COMUNE DI BARDOLINO
Provincia di Verona

VARIANTE PARZIALE AL
PIANO PARTICOLAREGGIATO DEI CENTRI STORICI - 2016
(Art. 20 L.R. 11/04)

RELAZIONE
comprendente le modifiche alle Tavole e alla Normativa
(aggiornata alla DGC di approvazione)

**VARIANTE PARZIALE AL PIANO PARTICOLAREGGIATO
DEI CENTRI STORICI - 2016**

Variante PPCS 2016 - Scheda n. 41
Allegato b) Stralcio Tav. 71 (pianta) **modificata**

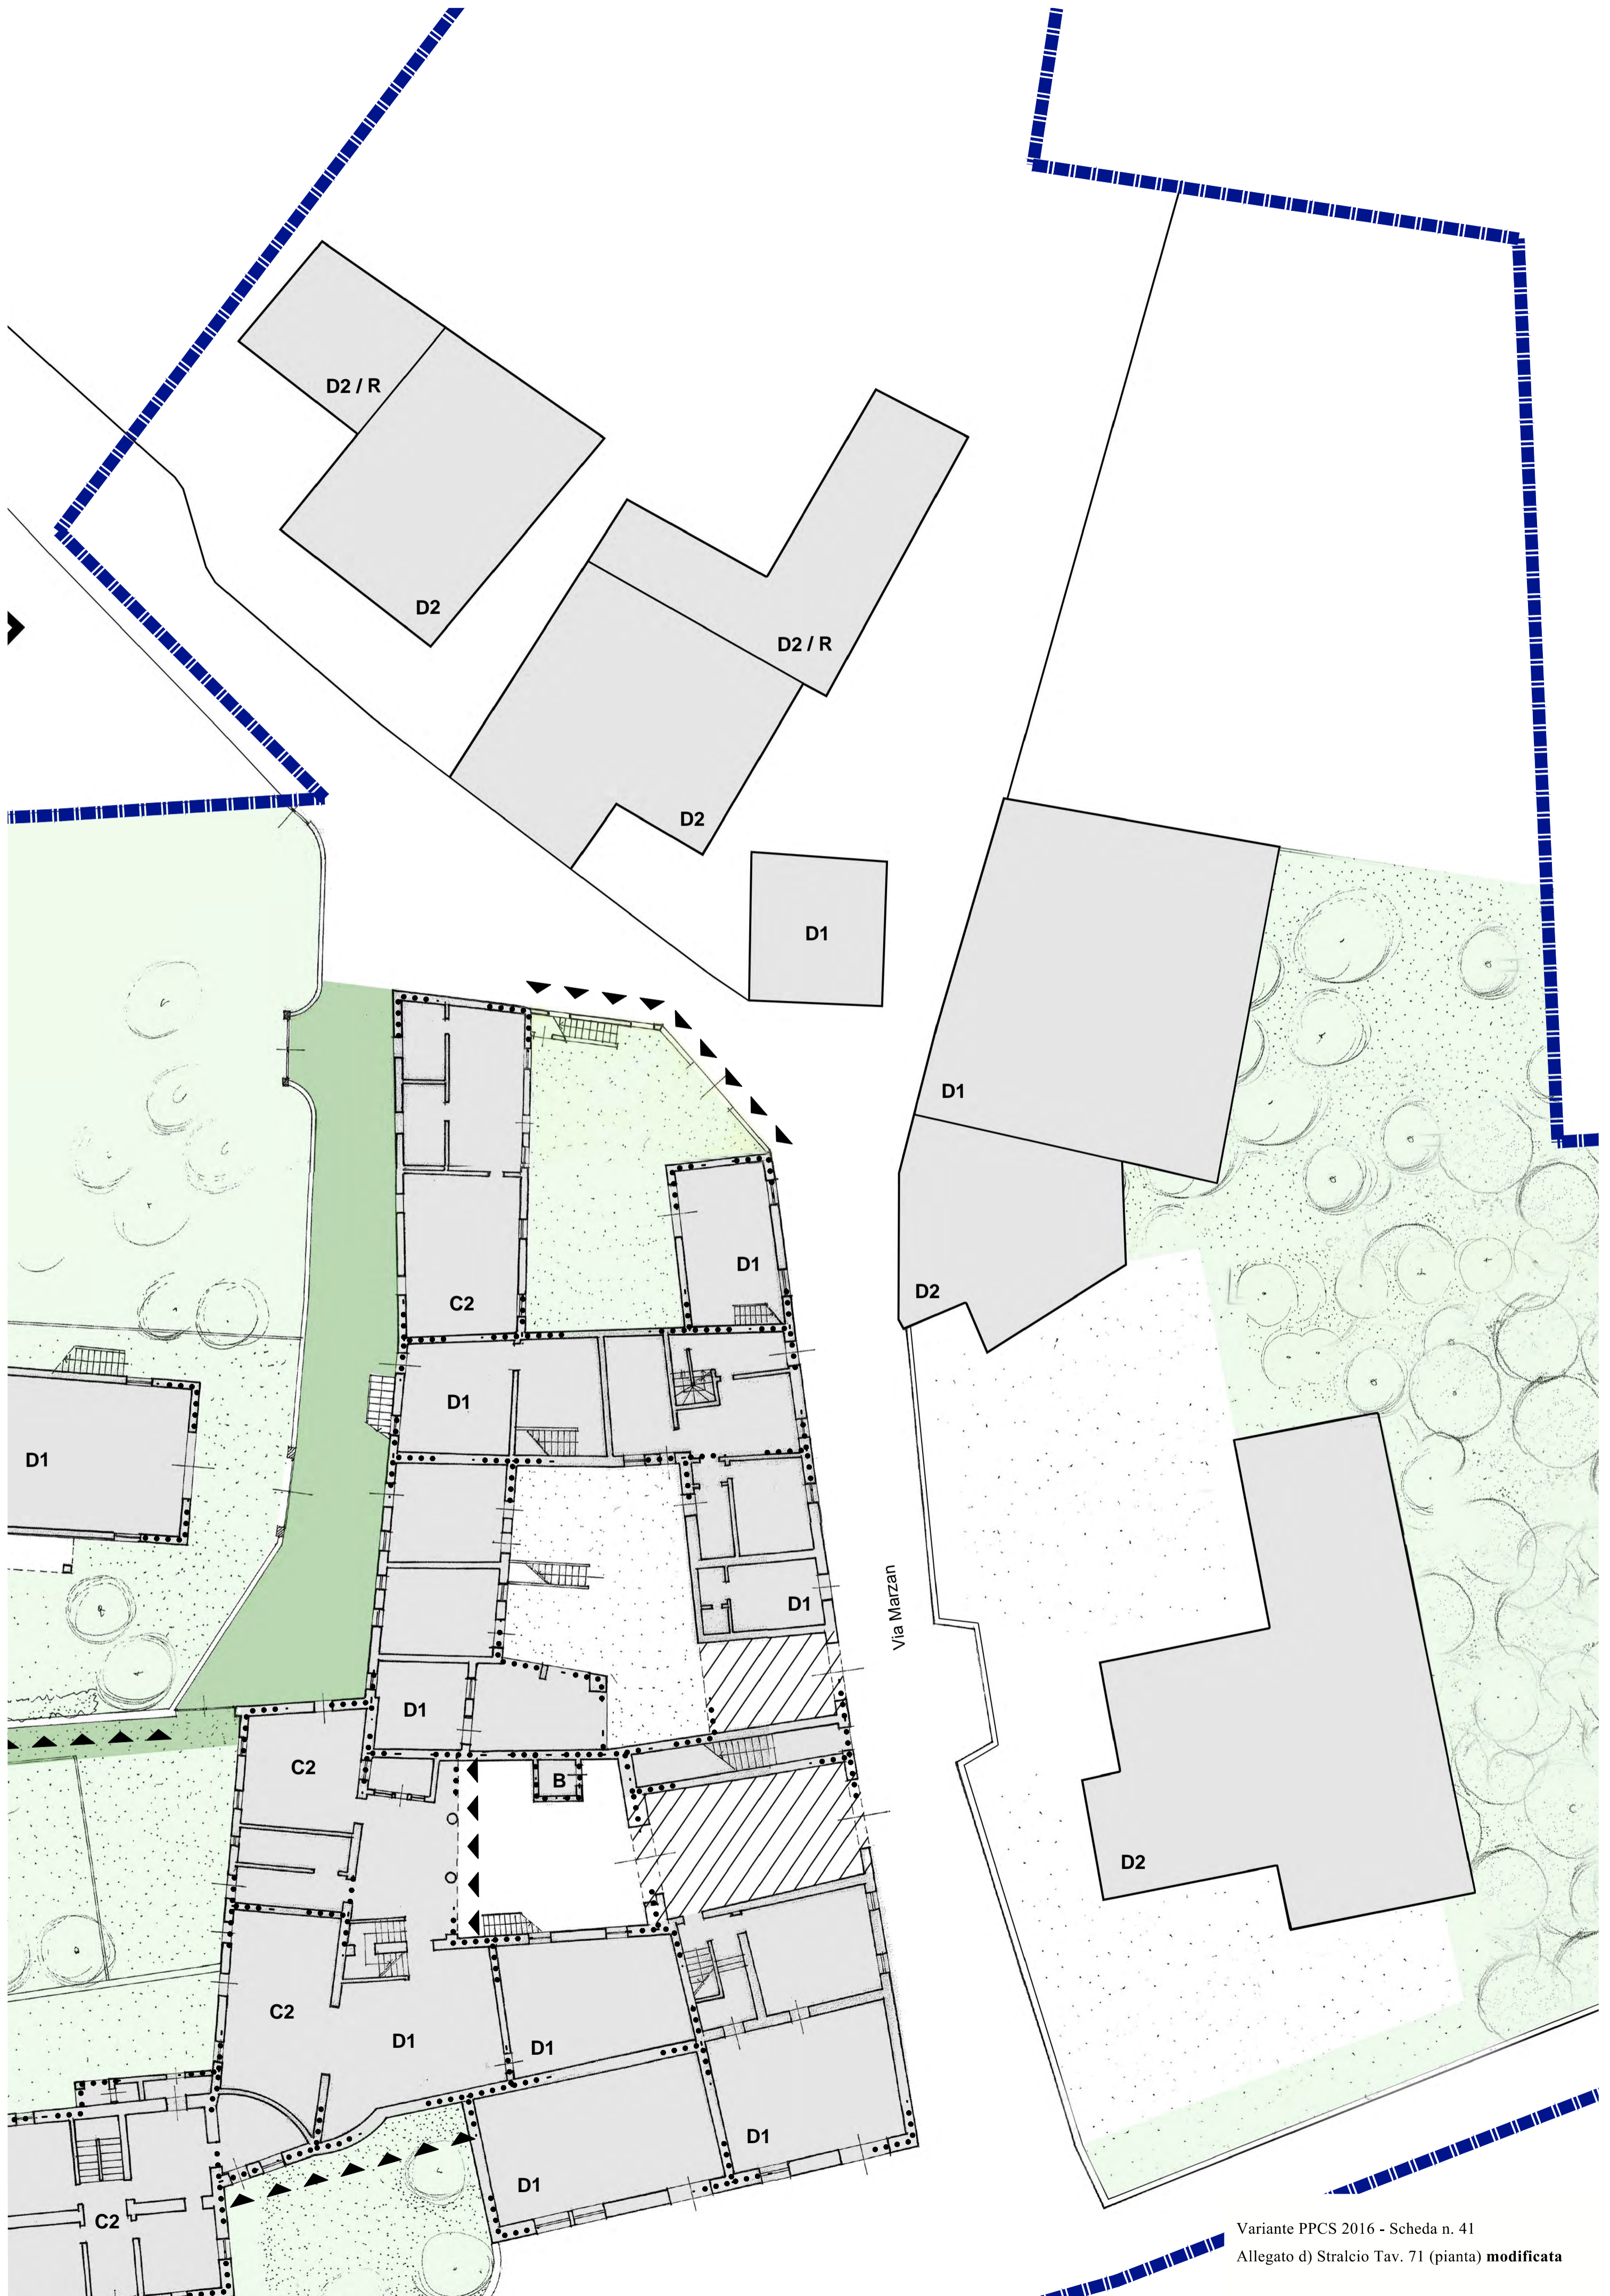
La Tav. 71 con la zona A1 di Cisano viene completata con le aree inserite seguendo la perimetrazione del PAT.

Nello stralcio a) qui allegato si ha la villetta di cui sopra con la classificazione D2 e in tratteggio l'ampliamento ammesso;
